大間原子力発電所審査資料	
資料番号	OM1-CA182-R00
提出年月日	2022年12月8日

敷地ごとに震源を特定して策定する地震動のうち内陸地殻内地震について

(コメント回答 その3)

(F-14 断層, 及び奥尻3連動による地震の地震動評価)

図1 奥尻海盆北東縁断層～奥尻海盆東縁断層～西津軽海盆東縁断層の連動を考慮した地震のハイブリッド合成法に用いるマッチングフィルタ(接続周期4秒)

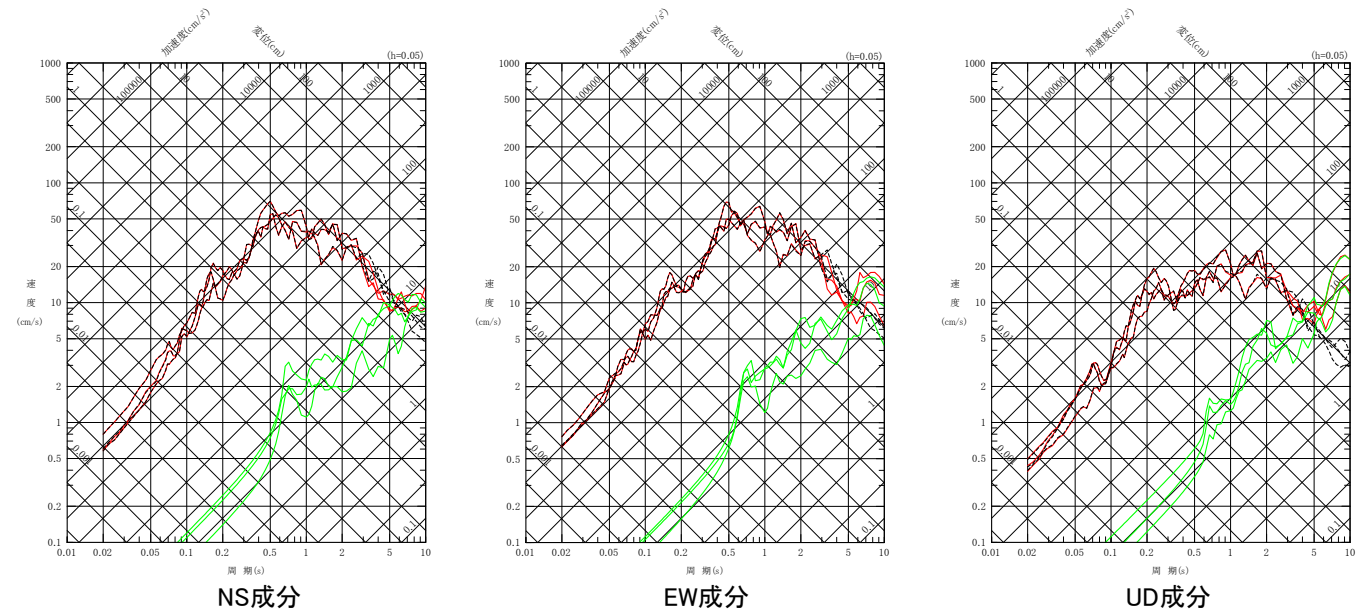
No.	項目	指摘時期	コメント内容
S4-29	奥尻三連動による地震	第1073回会合 (2022.9.16)	奥尻三連動による地震の長周期への影響評価に関し、ハイブリッド合成法に用いた理論的手法の図を示すとともに、経験的グリーン関数法による地震動評価結果を採用する妥当性について説明すること。

- 奥尻三連動による地震のハイブリッド合成法の評価に当たり、ハイブリッド合成前の理論的手法の地震動評価が、接続周期4秒よりも短い周期において、卓越は見られず、ハイブリッド合成法による地震動評価が大きいことを確認した。

M-Δ図による評価

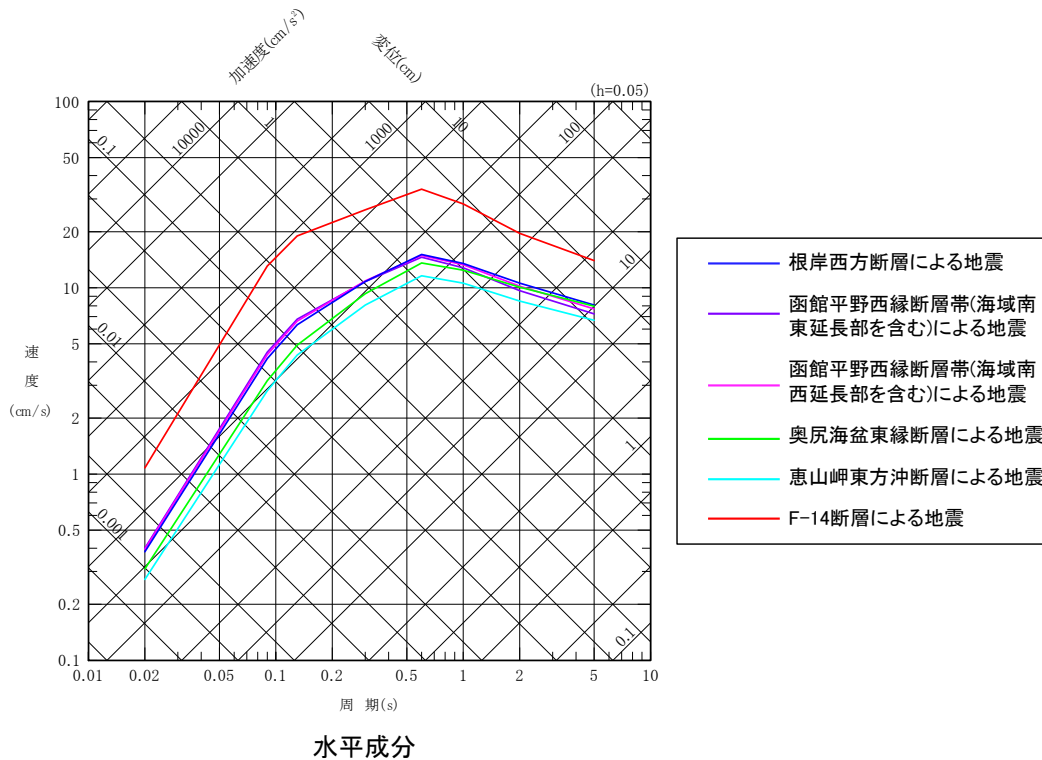
No.	項目	指摘時期	コメント内容
S4-27	奥尻三連動による地震	第1073回会合 (2022.9.16)	奥尻3連動の地震について、M-Δ図による検討用地震の選定を行い、単体モデルや2連動ではなく、長大な活断層である3連動を検討用地震として選定したプロセスを示すこと。

- 村松(1969)及び勝又・徳永(1971)による地震規模及び震央距離と震度の関係(M-Δ図)から、敷地における震度を推定。
- 気象庁震度階級関連解説表によると、地震により建物等に被害が生じるのは震度5弱(1996年以前は震度V)程度以上であることから、敷地に及ぼす影響が大きいと考えられる地震として、敷地における揺れが震度5弱(震度V)程度以上のものを、検討用地震の候補となる地震として選定。
- 以上より、検討用地震の候補となる地震は、以下の9地震が挙げられる。
